## Oppsummering merknader fra samråd og kunngjøring planoppstart

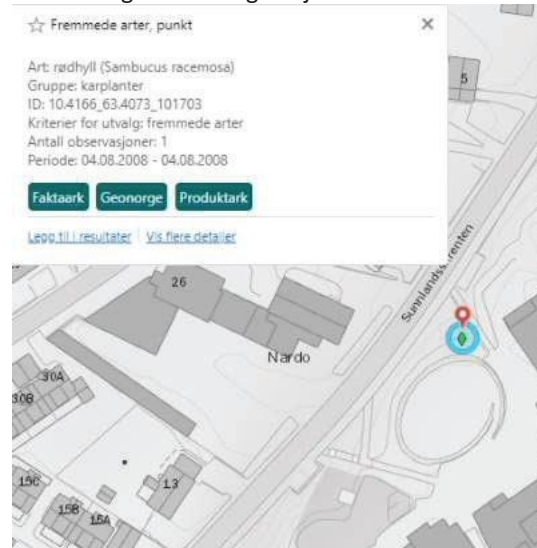
- Naturbasekartet viser Fremmed art nær planområdet, markert med funn på Nardo skoles uteområde, men er i datagrunnlaget angitt som «Nardo, bak verkstedet til Motor-trade» og «Bratt skråning med krattskog». Observasjonen er fra 2008.

Fram til 2014 holdt Motor-trade til i Sunnlandsvegen 2, som er omgitt av en bratt skråning med krattskog, ca 300m sørvest for planområdet.

Utviklingen av planområdet vil ikke berøre skråningen eller vegetasjonen der.
